品番	SS671BFBR	品名	寒冷地用防露式手洗付密結形ロータンク	1 / 3
----	-----------	----	--------------------	-------

衛生陶器補修品互換性情報		No. E0020														
件名 タンク取付ナット・ボルト互換性の件																
対象製品 SS30/31系、SS32/33系、SS90/91系、SS92/93系、SS510/511系、SS560/561系、SS564/565系、SS590/591系、SS594/595系、SS670/671系、SS680/681系																
タンク取付ボルトを交換する場合、ナットの組み合わせによっては互換性がないため、以下の注意事項をご確認のうえ、正しい組み合わせでセットしてください。

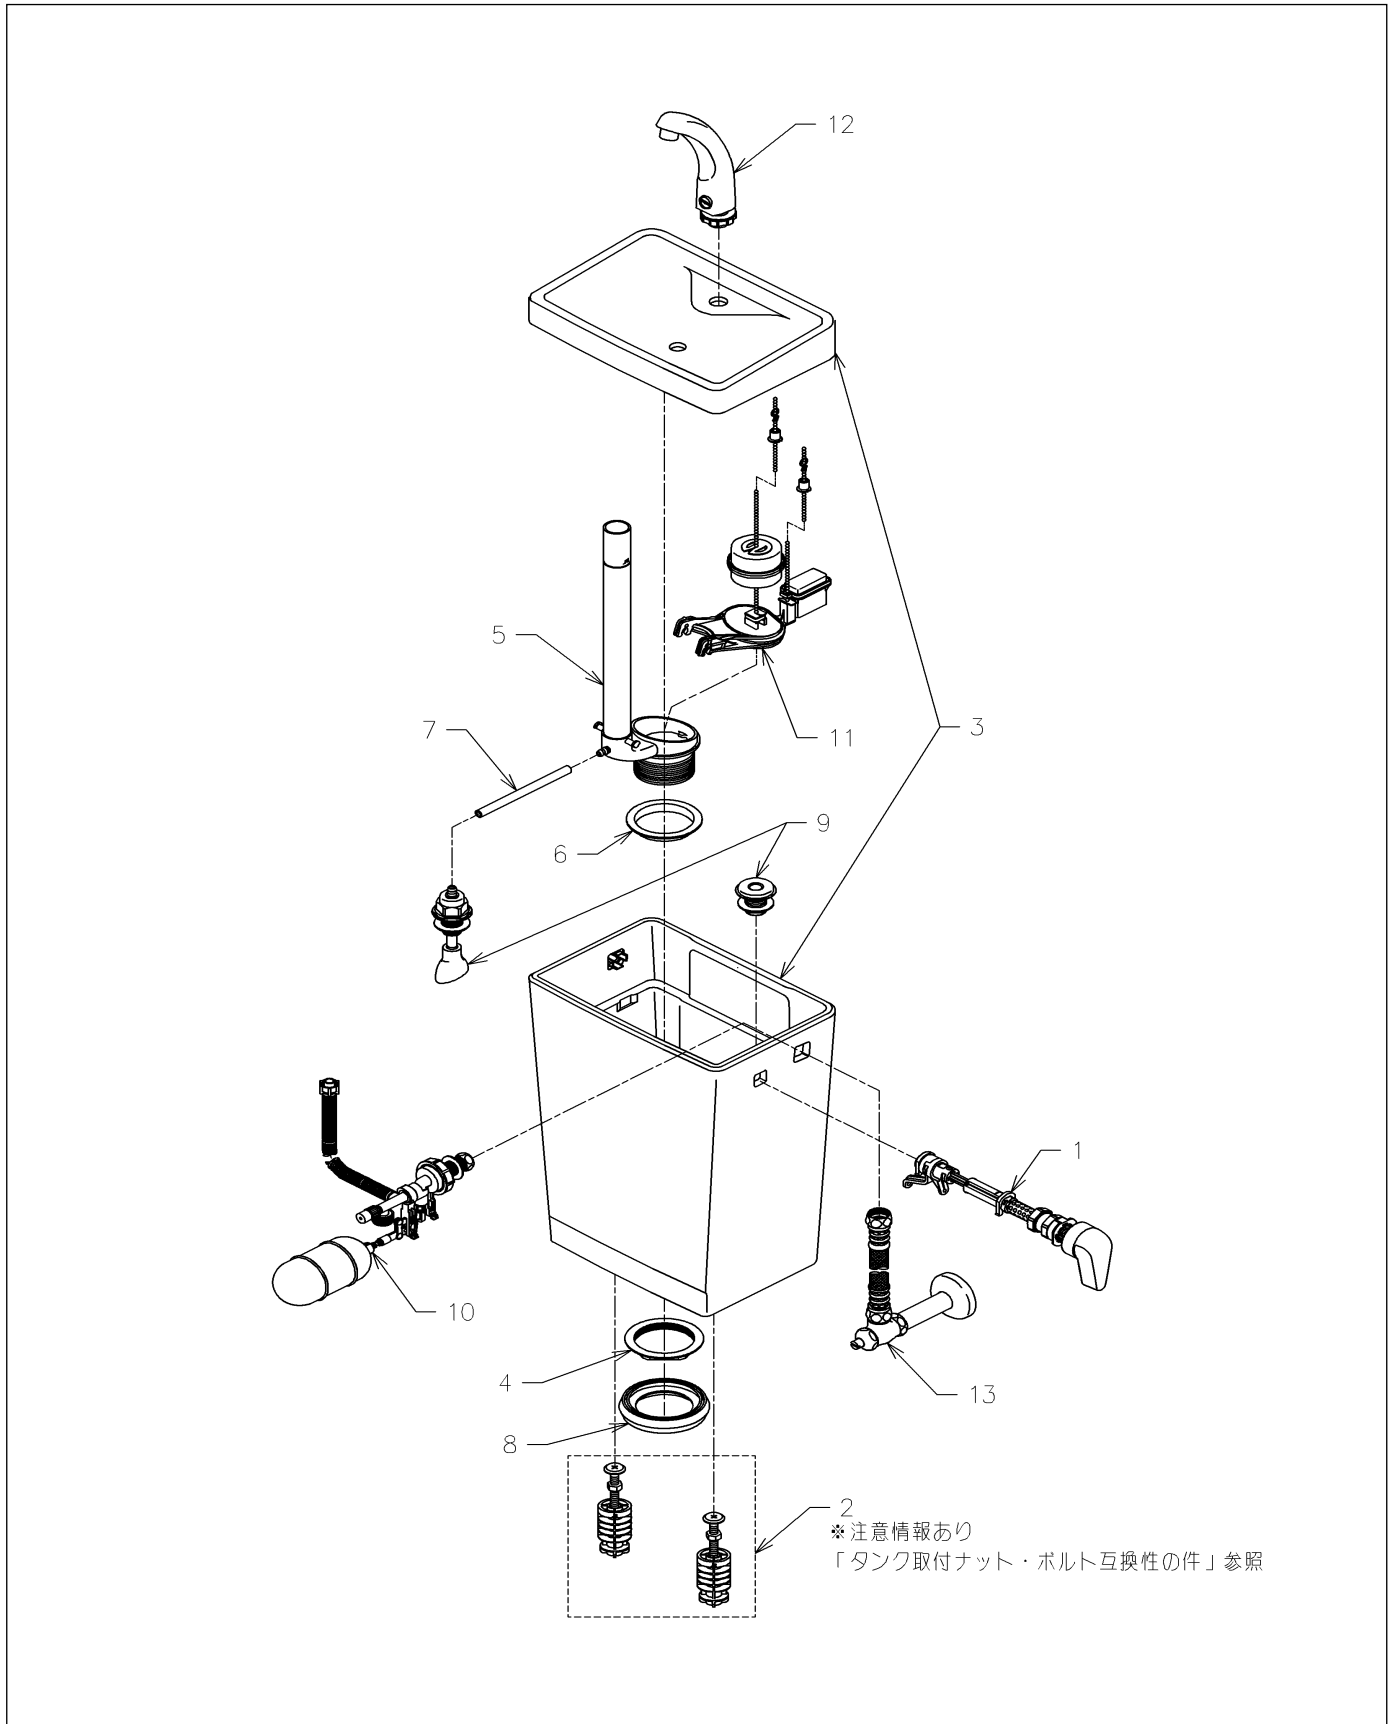
互換性に関する注意情報があります

必ず補修品リストで発注品番(色番、メッキ種別など含む)、数量をご確認ください。  
 ただし、タンク、便器などの補修品は発注品番に色番を付加してご発注ください。図中の番号は図番になります。
